Stadt Lüdinghausen

Sitzungsvorlage

Bebauungsplan "Höckenkamp-Süd" - Verkehrsanbindung

Übersicht der Möglichkeiten zur verkehrlichen Anbindung (unmaßstäblich)

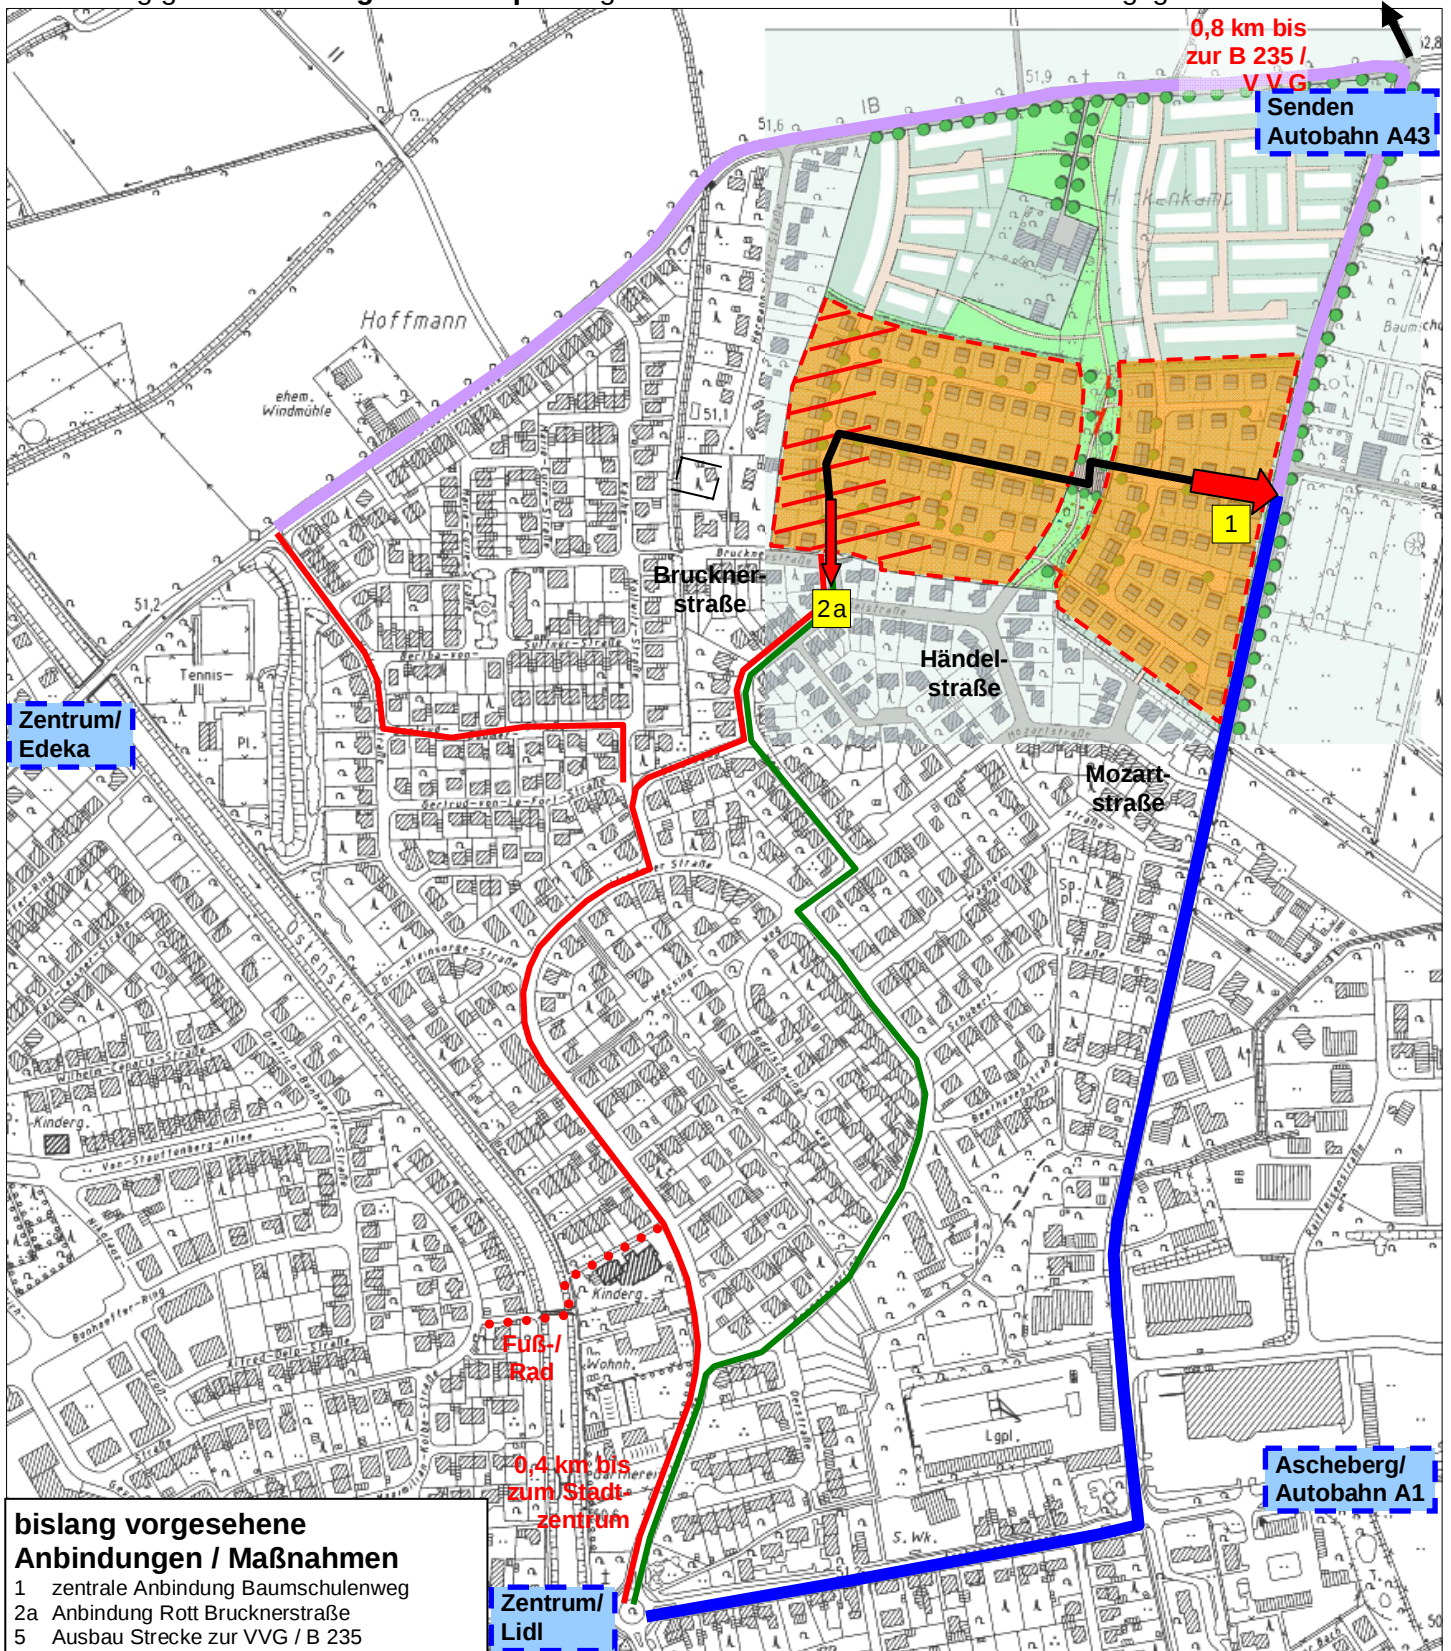
Die angehängten Grafiken zeigen die Bausteine in der Übersicht und im einzelnen auf. Sie werden wie folgt eingeschätzt:

- die zentrale Anbindung an "Baumschulenweg" (Baustein 1) bleibt wie gehabt wesentlicher Kernpunkt der Konzeption, weitere Zufahrten (Bausteine 1a-c) zum "Baumschulenweg" werden nicht geschaffen
- die südwestliche Anbindung an die "Brucknerstraße" (Baustein 2a) soll wie gehabt in Zukunft das alte und das neue Wohnquartier verbinden, sie wird aber für die Dauer der Tief- und

- weitere Zufahrten zum Wohngebiet "Rott" (Bausteine 2b+c) werden nicht geschaffen
- die nordwestliche Anbindung an die "Stadtfeldstraße" (Baustein 3) soll planerisch bereits insoweit vorbereitet werden, dass sie als schlauchartige Verkehrsfläche nach Norden in den aktuell anstehenden Bebauungsplan der südlichen Hälfte mit einbezogen und festgesetzt wird, so dass sie bei Bedarf kurzfristig umgesetzt werden kann; vor Baubeginn wird jedoch zunächst die verkehrliche Entwicklung beobachtet

Anbindung gemäß **bisherigem Konzept** - angenommene Fahrtroutenwahl und Einzugsgebiete

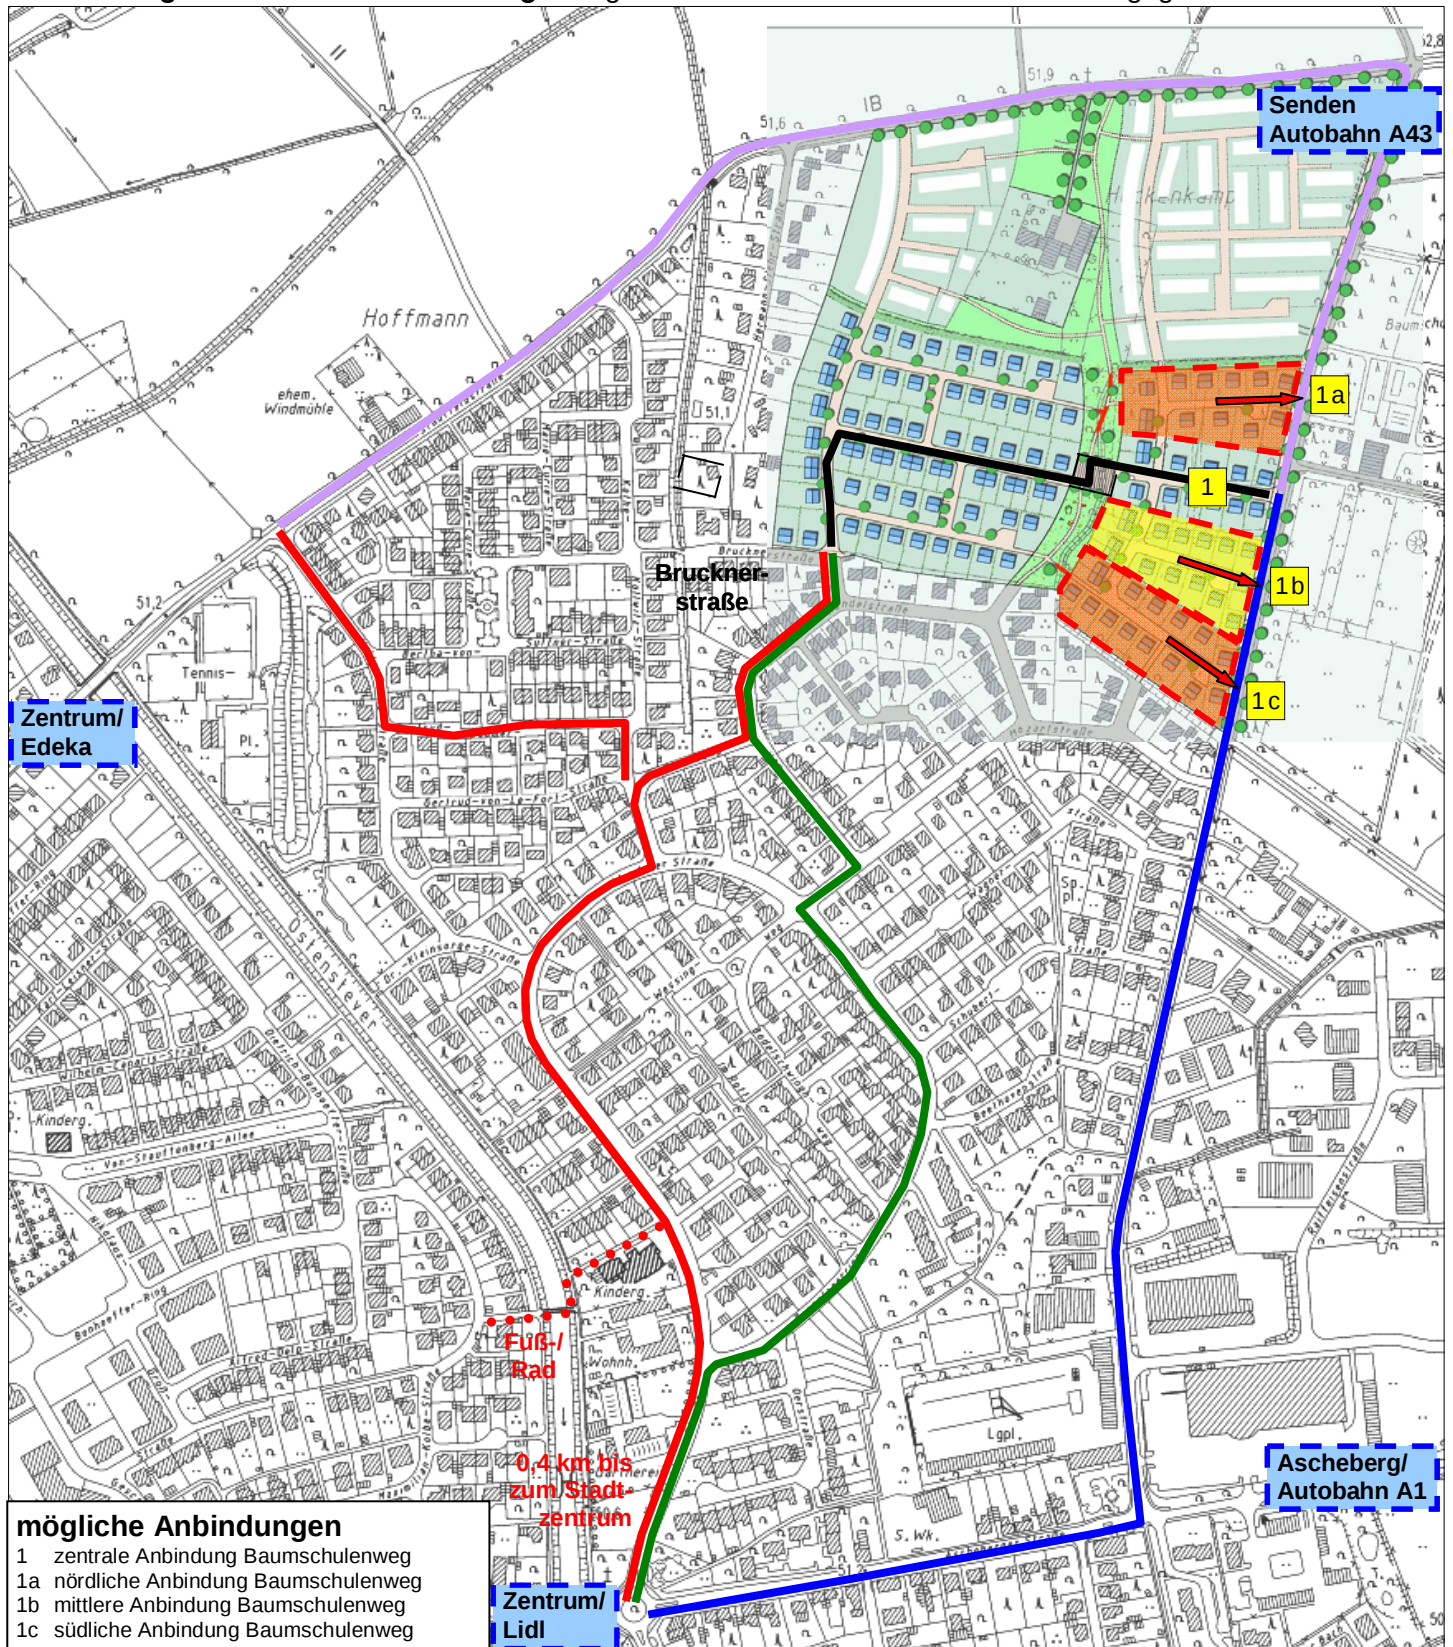
- 2a westliche Anbindung Rott, "Brucknerstraße"
 - mit Hilfe der Zufahrt zur "Brucknerstraße" sieht bereits das ursprüngliche Konzept vor, dem Baugebiet eine zweite, wenn auch deutlich untergeordnete Erschließung zu geben;

- diese Fahrtroutenwahl würde sich voraussichtlich auf die Pkw beschränken, die relativ direkt, kurz und mit wenigem Abbiegen ins Wohngebiet Rott gelangen würden (s. Grafik);

- die Anbindung wird für die Dauer der Tief- und Hochbaumaßnahmen (ca. 6-7 Jahre) per Pflanzkübel oder Poller für Pkw / Lkw gesperrt werden;
 - hierdurch gelänge vermutlich auch der Effekt, dass sich die Pkw-Fahrer an die Hauptachse zum "Baumschulenweg" gewöhnen

Anbindung an den Baumschulenweg - angenommene Fahrtroutenwahl und Einzugsgebiete

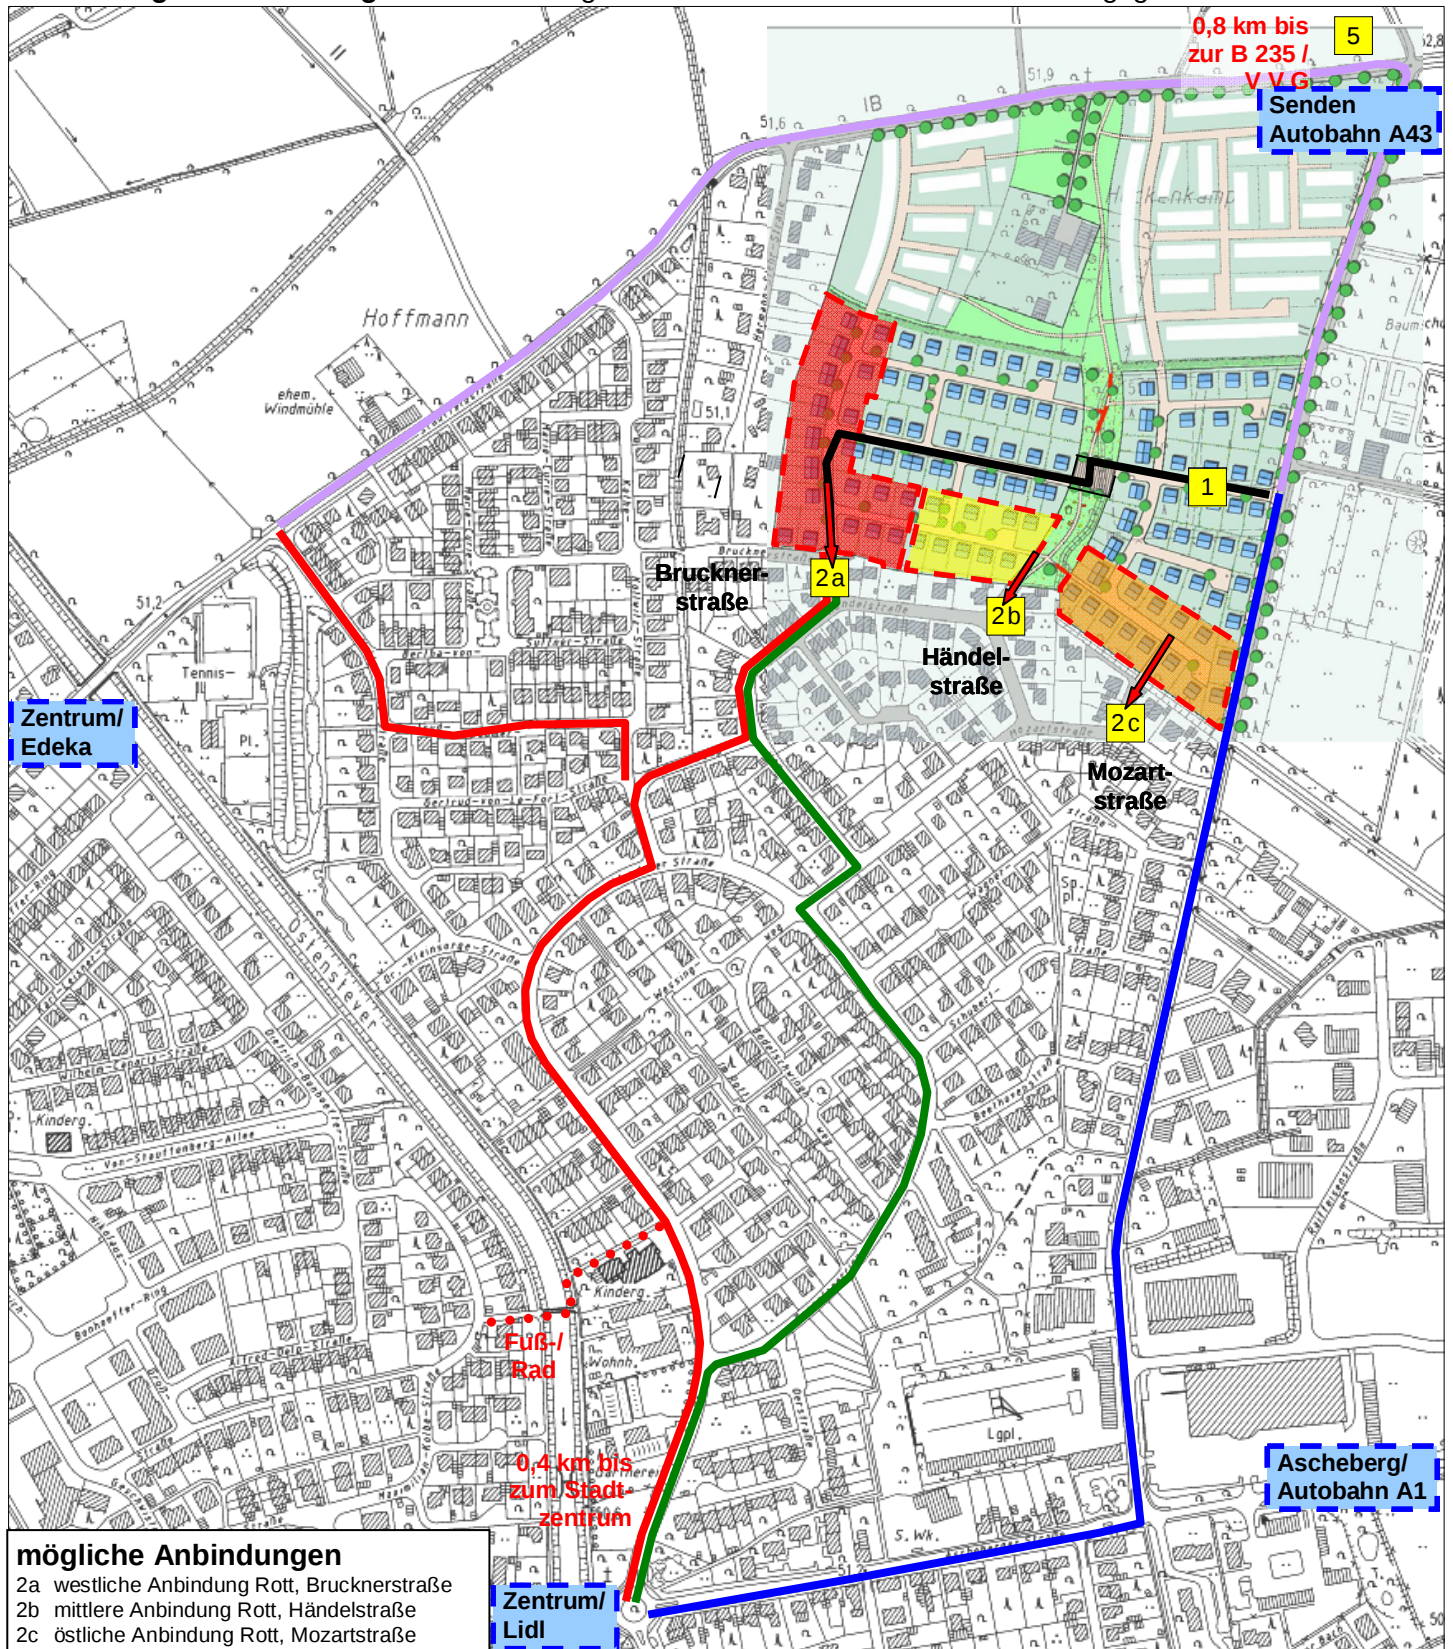
- 1 zentrale Anbindung "Baumschulenweg"
 - sie soll gemäß Entwurf das Rückgrat der Erschließung bilden, über das die überwiegenden Pkw-Ströme abgewickelt werden
- 1a nördliche Anbindung "Baumschulenweg" &
- 1b mittlere Anbindung "Baumschulenweg" &
- 1c südliche Anbindung "Baumschulenweg"
 - die Grafik zeigt eine Einschätzung, welche Einzugsgebiete sich voraussichtlich ergeben würden, wenn eine oder mehrere der drei Stichstraßen bis an den "Baumschulenweg" durchgebunden würden; der Entlastungseffekt wird für sehr gering gehalten,
 - im Gegenzug ginge die hohe Standortgunst verloren, an einer Sackgasse zu wohnen

Anbindung an das Wohngebiet Rott - angenommene Fahrtroutenwahl und Einzugsgebiete

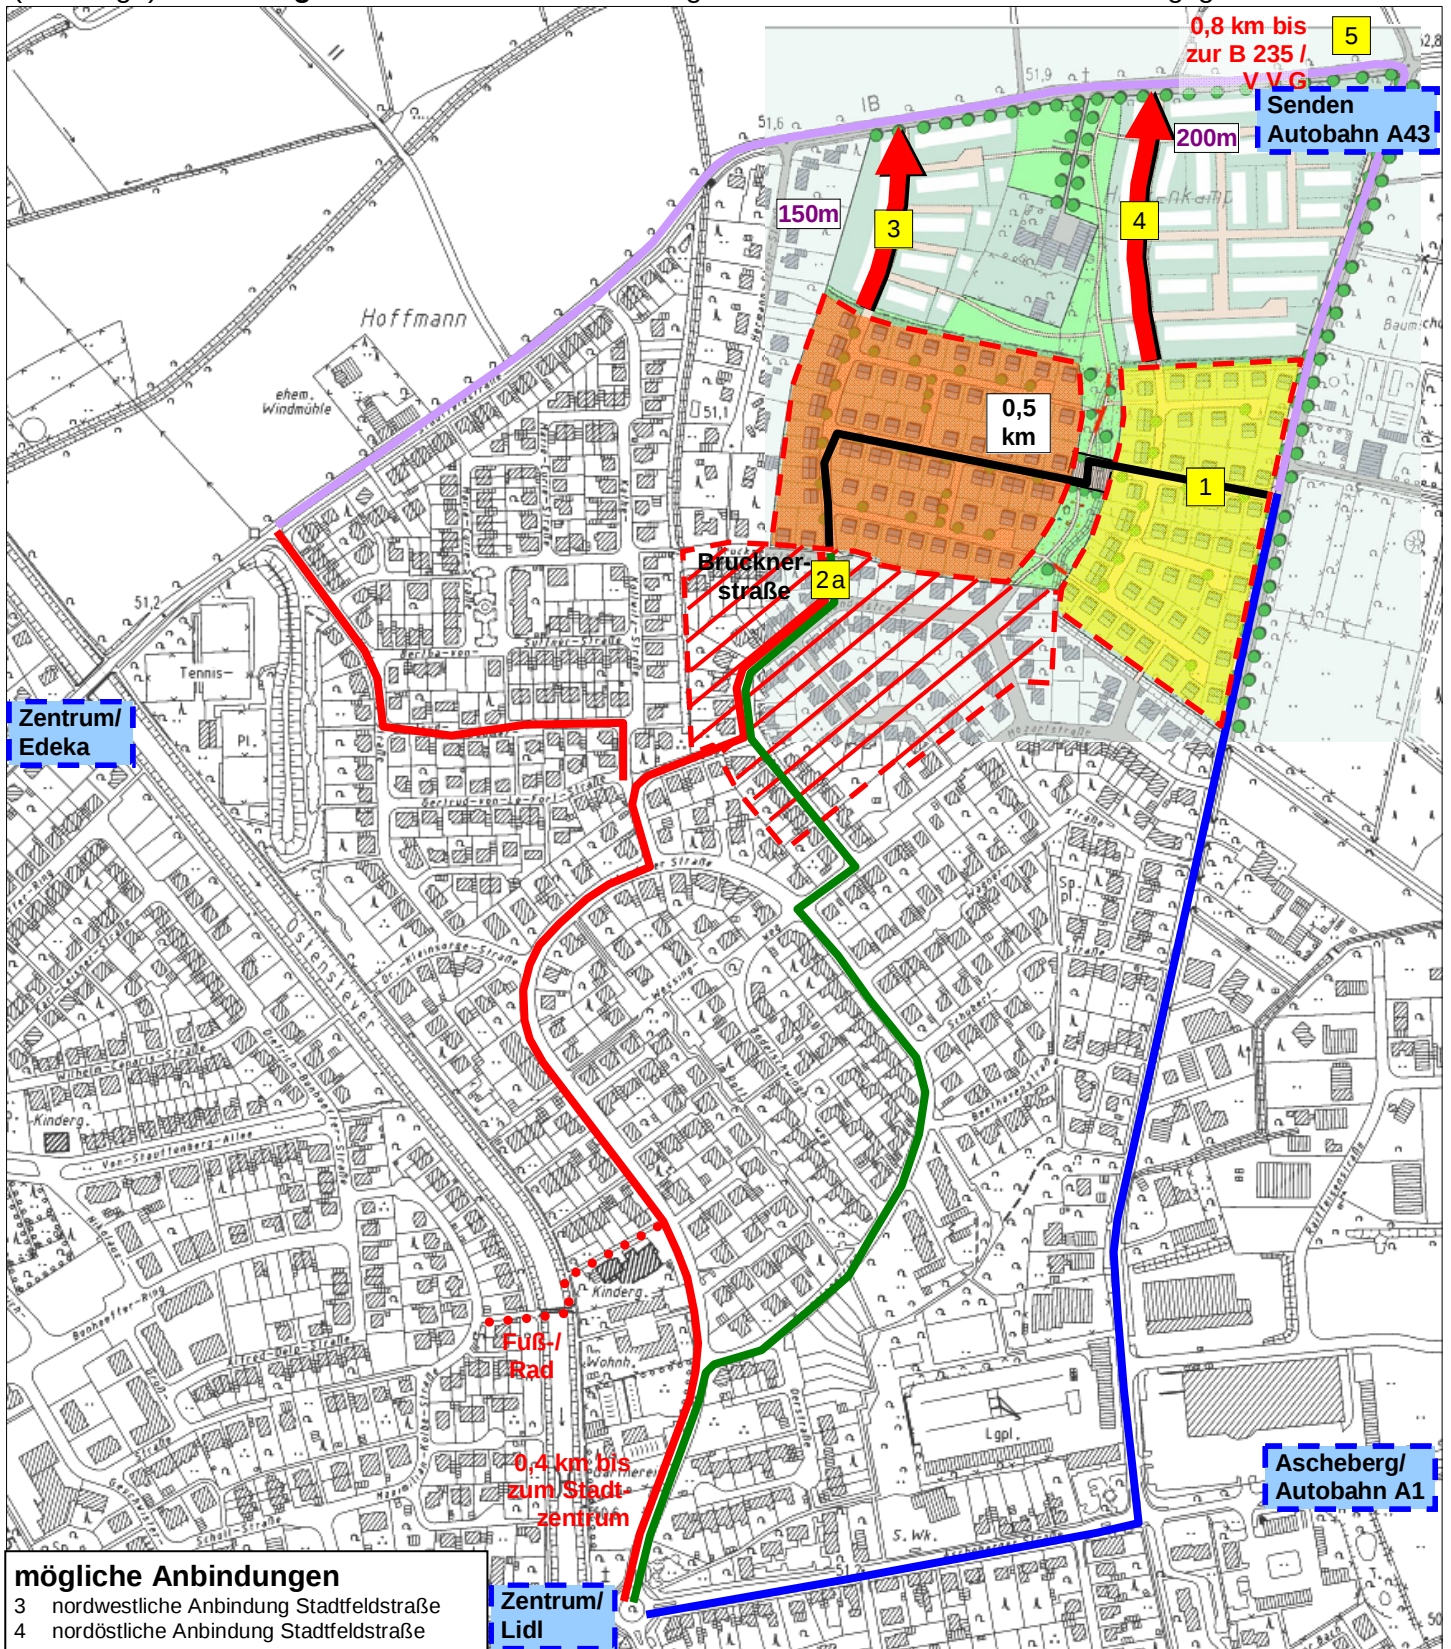
- 2b mittlere Anbindung Rott, "Händlerstraße"
 - eine Zufahrt zur "Händlerstraße" würde vermutlich nur von einer geringen Pkw-Anzahl genutzt (s. Grafik),

- im Gegenzug ginge die exklusive Anbindung für Fußgänger und Radfahrer verloren, der Grünzug müsste deutlich beschnitten werden, ein kurzes Teilstück der Anbindung wäre nur einseitig anbaubar

- 2c östliche Anbindung Rott, "Mozartstraße"
 - eine Zufahrt zur "Mozartstraße" würde vermutlich nur von einer vergleichsweise geringen Pkw-Anzahl genutzt (s. Grafik), deren nächstes Fahrtziel wiederum der "Baumschulenweg" wäre

- das Ursprungskonzept sieht aber ohnehin eine Fuß-/Radverknüpfung dort vor, die sich ohne großen Aufwand aufweiten ließe

Hochbaumaßnahmen (ca. 6-7 Jahre) für Pkw und Lkw gesperrt, um Schäden durch den Baustellenverkehr auszuschließen; das hat den positiven Nebeneffekt, dass vorab über längere Zeit hinweg die Fahrtroutenwahl / -gewohnheiten geprägt wird;
